# （仮称）今金せたな風力発電事業 環境影響評価方法書

## 補足説明資料

ENEOS リニューアル・エナジー株式会社

図1(5) 対象事業実施区域 拡大図

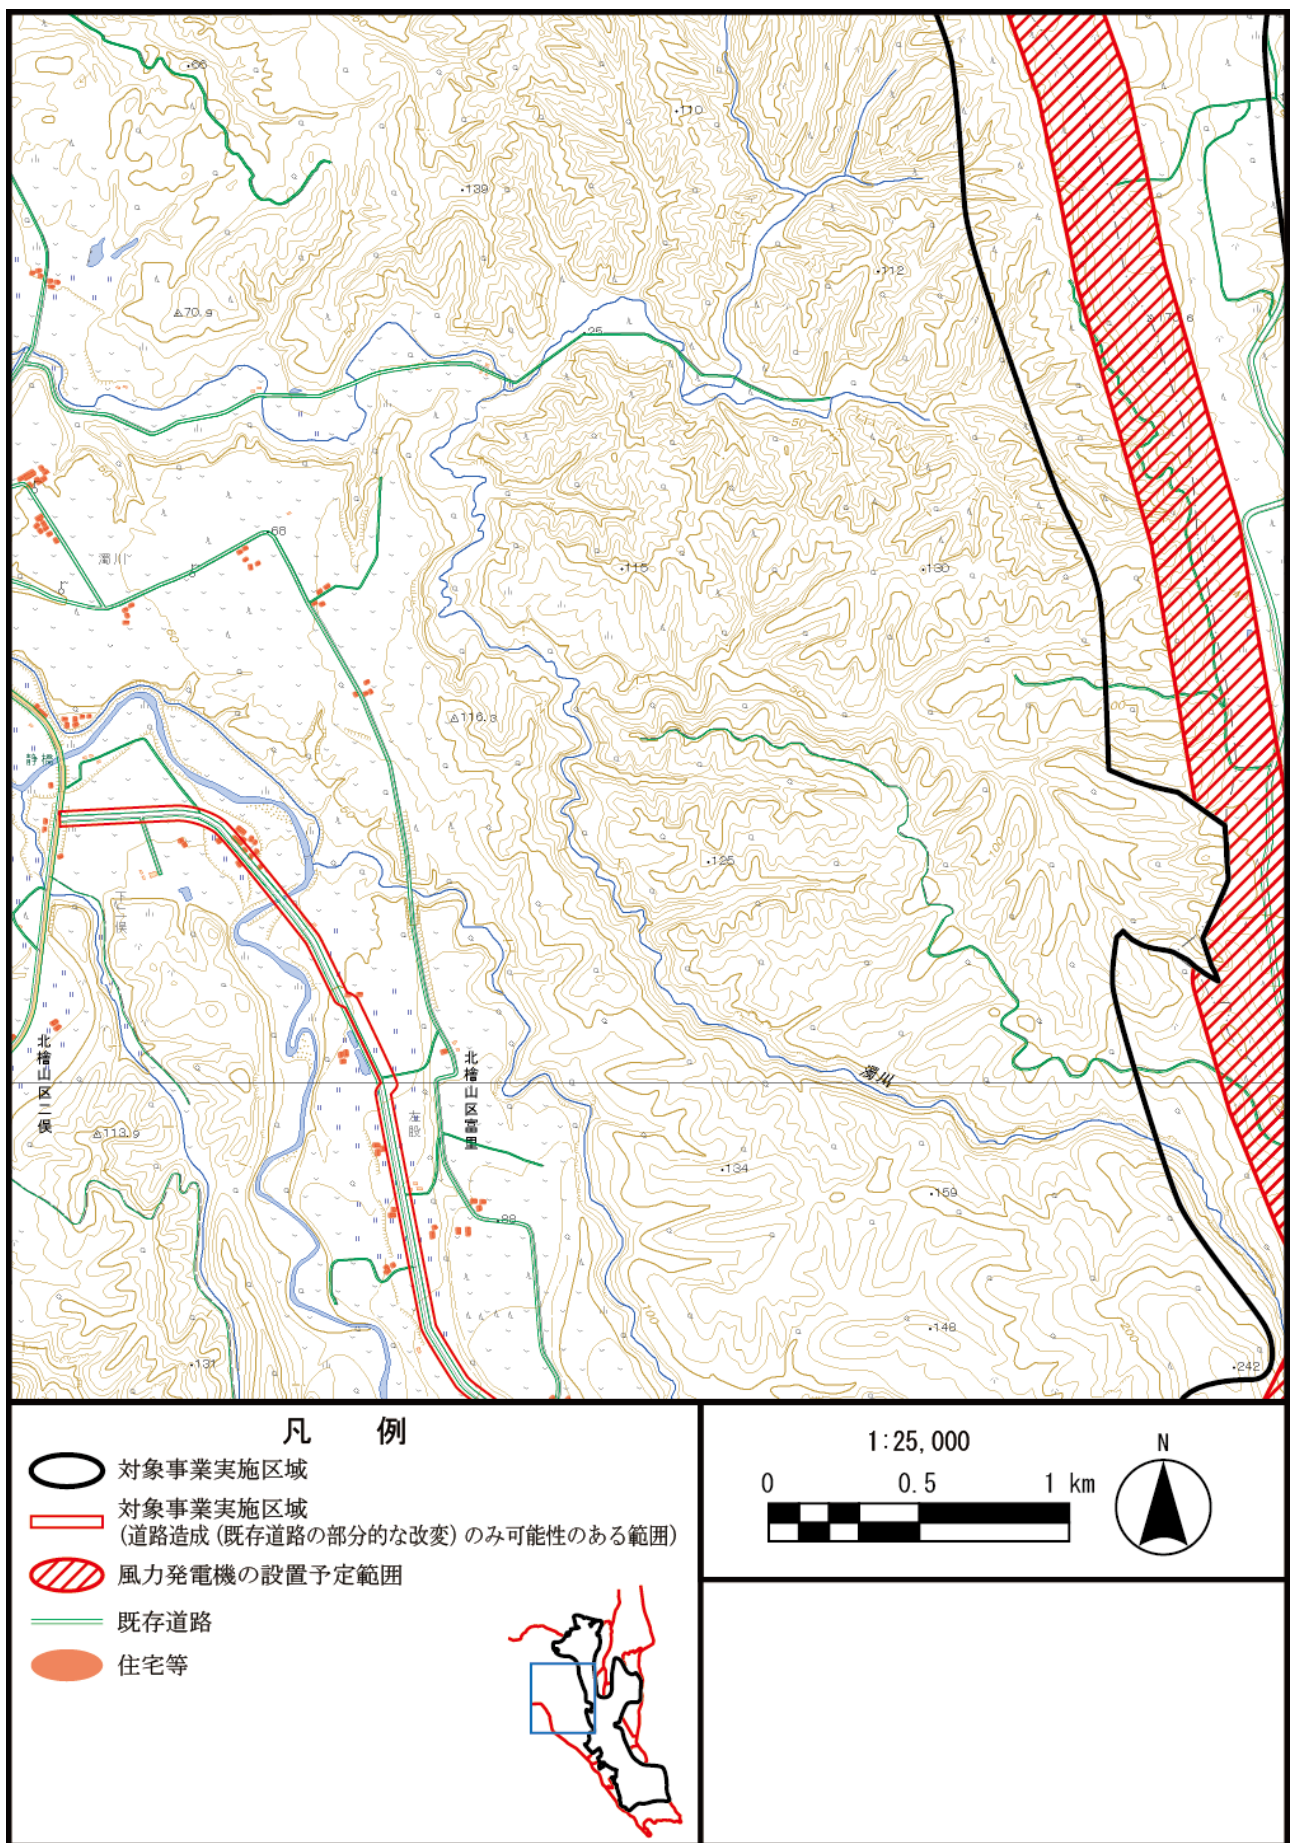
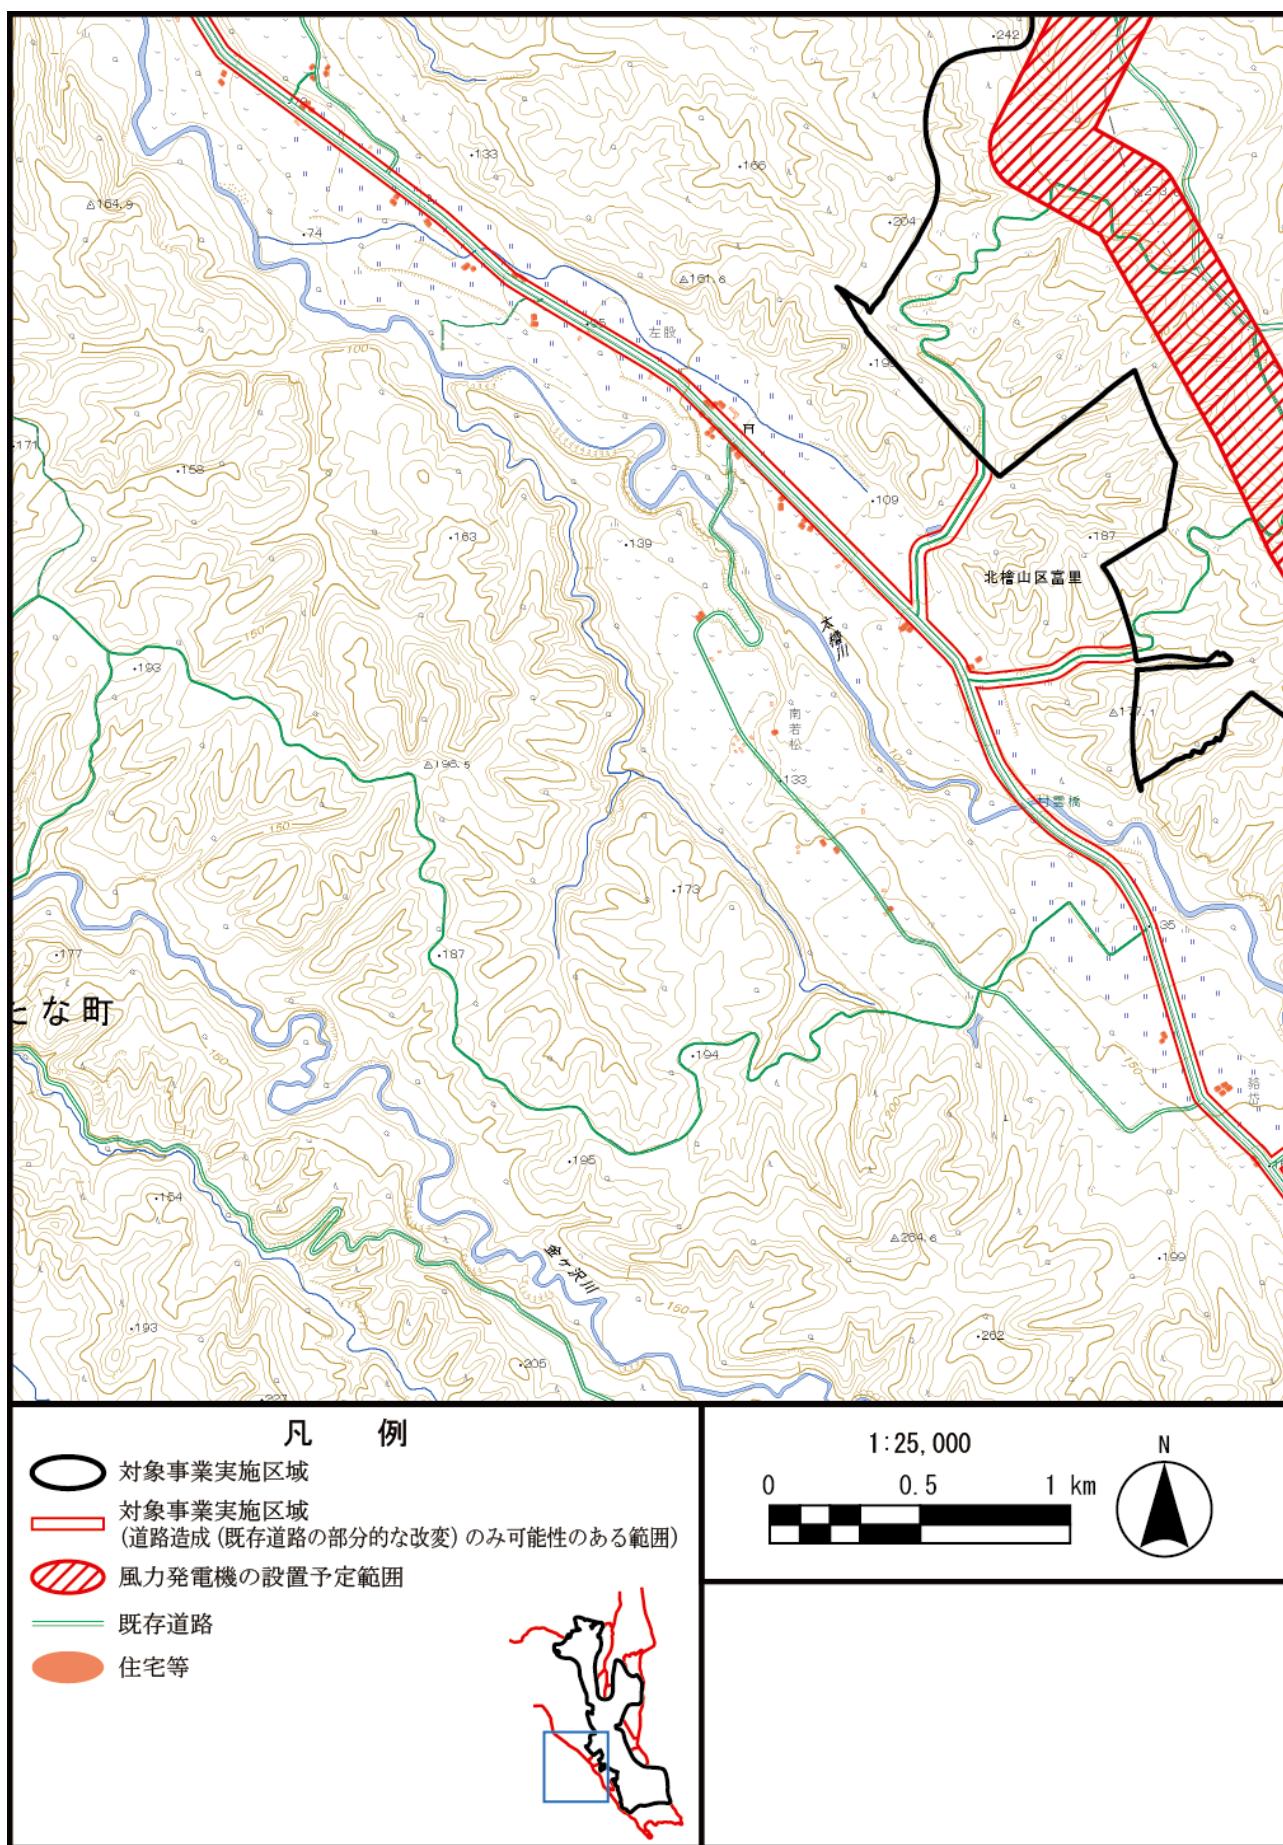
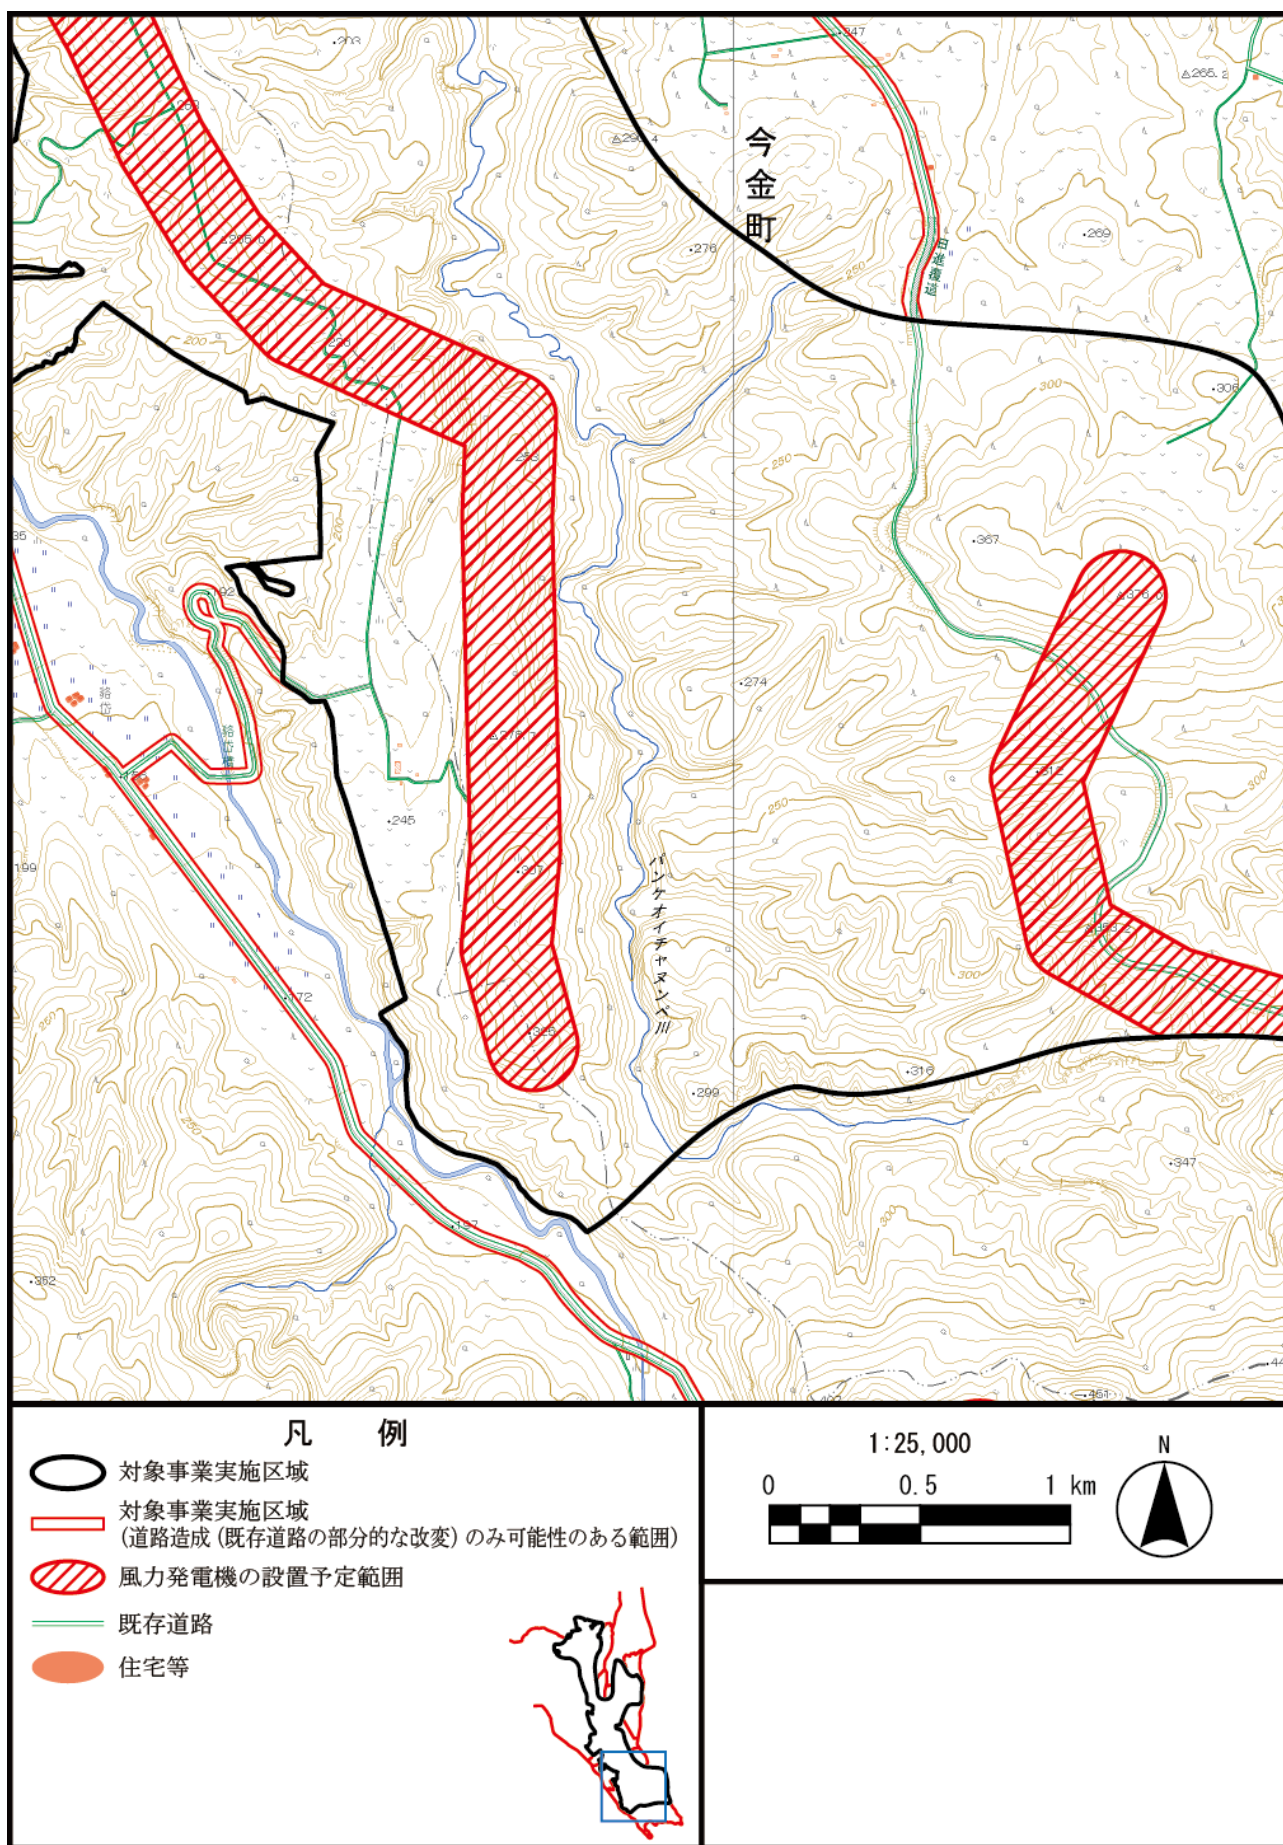
1. 対象事業実施区域の状況について【近藤顧問】【方法書 p. 6】

対象事業実施区域について、現状の地形、既存道路、民家等の建物の状況がわかる 1/25000～1/50000 の地形図を示してください。

1/25000 の地形図は図 1 のとおりです。
